Vysvětlení / doplnění / změna zadávací dokumentace č. 11

Veřejná zakázka:	„Rozvoj centrální průmyslové zóny a dopravní infrastruktury, Solnice jih“ v rámci projektu „Rozšíření strategické průmyslové zóny Solnice – Kvasiny a zlepšení veřejné infrastruktury v Královéhradeckém regionu“
Ev. č. VVZ:	Z2023-003949
Zadavatel:	Královéhradecký kraj, se sídlem Pivovarské náměstí 1245, 500 03 Hradec Králové, IČO 708 89 546
Způsob zadání:	Otevřené nadlimitní řízení veřejné zakázky na stavební práce podle zákona č. 134/2016 Sb., o zadávání veřejných zakázek, ve znění pozdějších předpisů (dále jen „zákon“)

○ SKLADBA PŘEJÍZDNÉ ČÁSTI OCHRANNEHO / DĚLICÍHO / SMĚROVACÍHO OSTRŮVKU

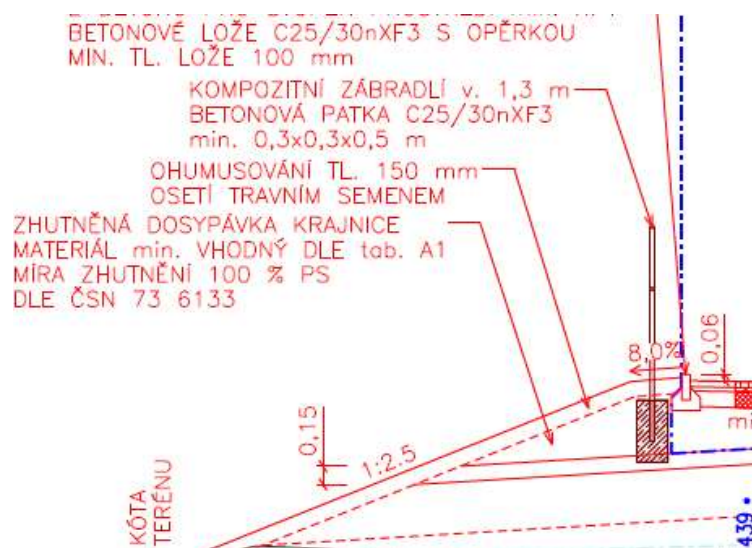
V soupise prací je u SO 102.1 v pol. 58222 DLÁŽDĚNÉ KRYTY Z DROBNÝCH KOSTEK DO LOŽE Z MC uvedeno v popisu položky: Kamenná dlažba 8/10 (tle TP 92) uložených do betonového lože z betonu C25/30nXF3 tl. min. 100 mm. Dle vzorového příčného řezu je betonové lože C25/30nXF3 v tl. min. 120 mm.
